Technical Bulletin

Процедура замены ремня ГРМ в автомобилях PSA с двигателем 2.2HDI

GATES REFERENCE :	5558XS/K015558XS/ K025558XS/ KP15558XS/
MAKE :	KP25558XS
MODEL :	CITROEN, FIAT, LANCIA, PEUGEOT
ENGINE :	2.2 D
ENGINE CODE :	DW12TED4, 4H01, 4HW

Рис.2

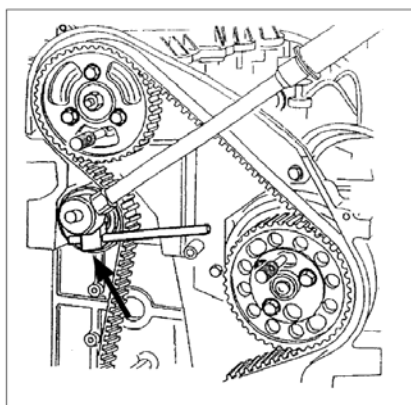
- Этот инструмент необходим для того, чтобы повернуть ролик и зафиксировать его на время пока не будет затянут стопорный болт (25 Nm) Рис.2.

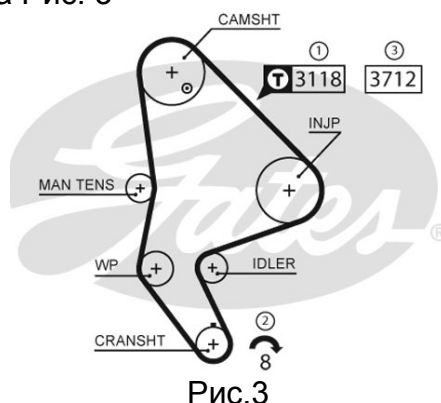
1. Первоначально ремень должен быть натянут с немного большей силой (преднатяжение). Натяжение необходимо измерять при помощи тестера Gates STT-1, введя вместо кода ремня 5558XS код 3118, в промежутке между распредвалом и ТНВД.
2. После чего шкив коленвала необходимо провернуть 8 раз по часовой стрелке.
3. Последним этапом, натяжение ремня должно быть немного ослаблено, до необходимого уровня, и подтверждено при помощи тестера STT-1 введя код 3712.
